LICITACION PUBLICA N° 741

Obra: "Alimentador de 33kV, Tramo ET Ituzaingó Norte – Centro de Distribución 2 (CD2) Ituzaingó Oeste"
Ciudad de Ituzaingó – Provincia de Corrientes – República Argentina

CIRCULAR ACLARATORIA N° 03

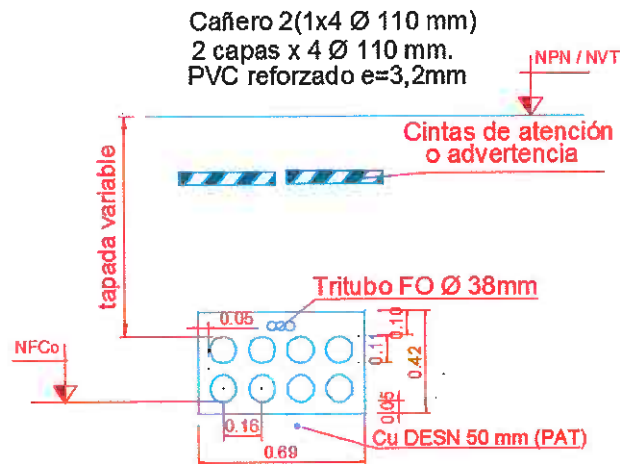
- 2.6 Aclarar si es necesario colocar juego de seccionadores cuchillas y descargadores con desligadores en las transiciones de línea.

Respuesta: Se ratifica que en todos los puntos de transición de línea (Aéreo/protegido/subterráneo) deberán considerarse seccionadores unipolares a cuchilla con descargadores con desligador.
